改善箇所説明図

基準不適合発生箇所
前席座席ベルト下部アンカー取り付け部

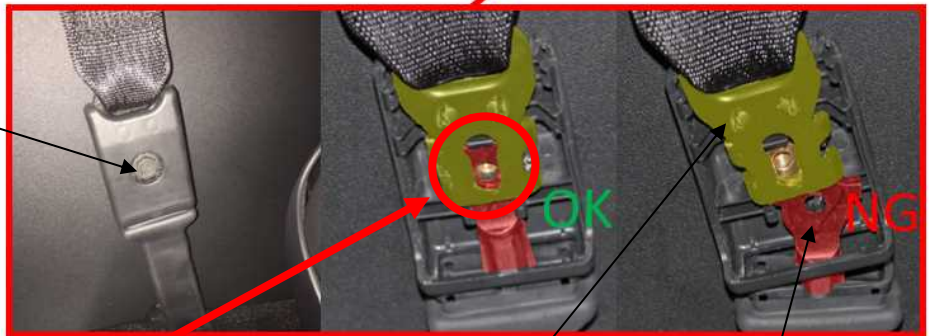
基準不適合発生箇所

前席座席ベルトにおいて、プリテンショナーとシートベルトアンカーの取り付けが不適切なため、最悪の場合、座席ベルトが外れ乗員を拘束できなくなる恐れがある。

改善の内容 :前席座席シートベルトアンカーの固定状態を点検し、不適切な取り付けがある場合はプリテンショナーカバーを交換後、アンカーボルトを締め付ける。

識別 : 前席座席シートベルト下部アンカーボルト頭部に、ピンクまたは緑のペイントを塗布する。
